УСТАНОВЫ ВЫСОТНЫЕ ТОРЦОВЫЕ ДЛЯ СТАНОЧНЫХ ПРИСПОСОБЛЕНИЙ

ГОСТ 13444—68*

Изменение № 2 ГОСТ 13444—68 Установы высотные торцовые для станочных приспособлений. Конструкция и размеры

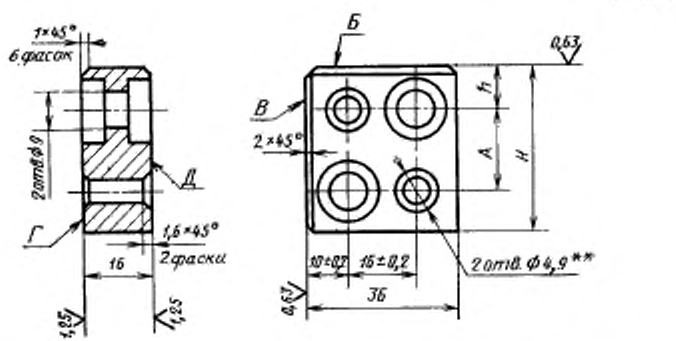
Пункт 1. Чертеж. Заменить параметры шероховатости и размер: *Rz* 40 на *Ra* 6,3; *Ra* 1,25 на *Ra* 0,8; *Ra* 0,63 на *Ra* 0,4; «2 отв. ∅ 4,9**» на «2 отв. (∅ 5)**»;

сноску ** изложить в новой редакции: «** Размер в скобках — после сборки. Отверстия под штифт развернуть с полем допуска К7. Допускается в техни-

ческих обоснованных случаях отверстия под штифт развернуть с полем допуска **Н7»**.
